28 de julio del 2022.
UCC-377-2022-PROV-FOD

AVISO NO.2.

MODIFICACIÓN DE OFICIO Y RESPUESTAS A SOLICITUDES DE ACLARACIÓN

CONCURSO NO. 003-2022-FOD-BID.

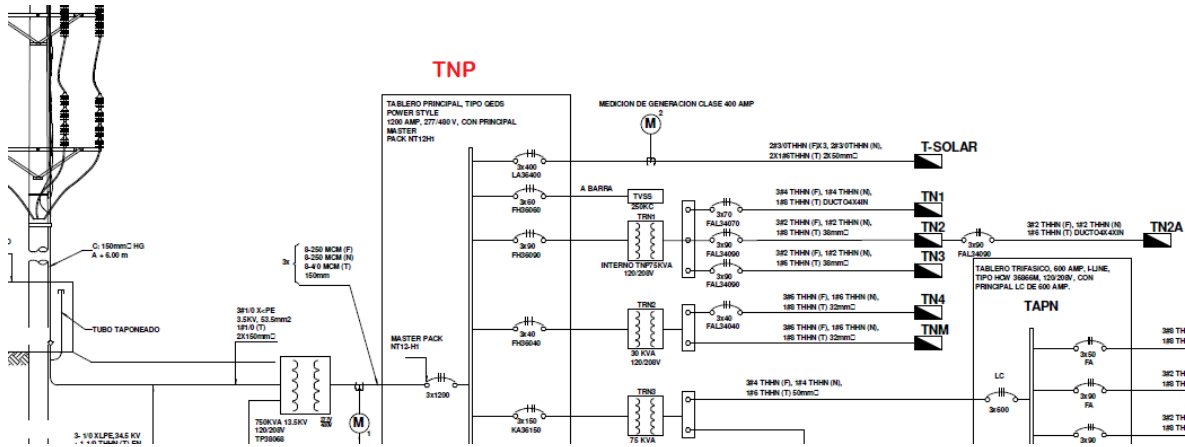
En la lámina "E01-Luminarias Nivel 01" indican que el circuito de luminarias TE 3/1 debe conectarse al circuito de iluminación de pasillo existente. Favor aportar distancia para la canalización del mismo.

La distancia de la canalización para dicho circuito es de 4 metros

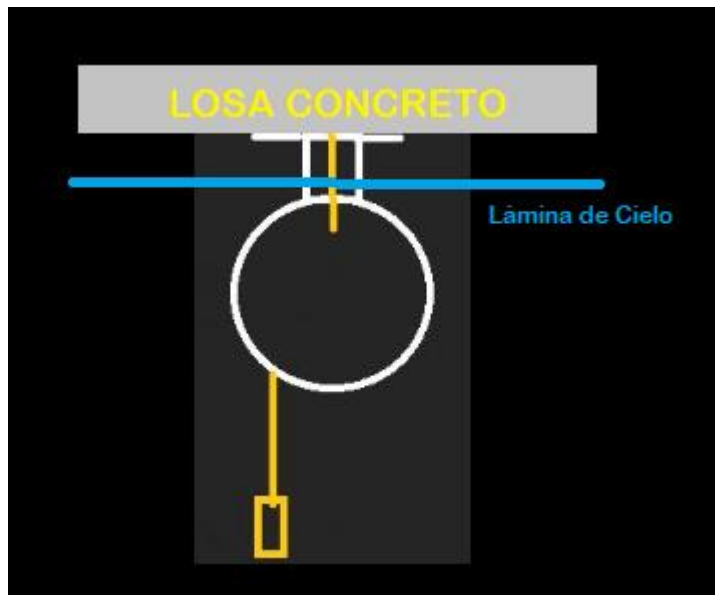
Según la visita a campo se mencionó que el detalle de Cenefa y Tomacorriente Retráctil no aplica para este proyecto, favor aportar nuevo detalle.

Se elimina la cenefa colgante para luminaria según render, pero se conserva la carrucha retráctil del cableado, dos por mesa, para un total de 10 carruchas. Considerar para la instalación de las misma lo siguiente:

- Un soporte con un tubo de 3 pulgadas que permita que el cable eléctrico pueda viajar por su interior. Este soporte debe tener 2 placas, una dispuesta hacia el exterior para atornillar la carrucha y otra para fijar el soporte contra el entrepiso interno en el cielo raso. Ver imagen de referencia:
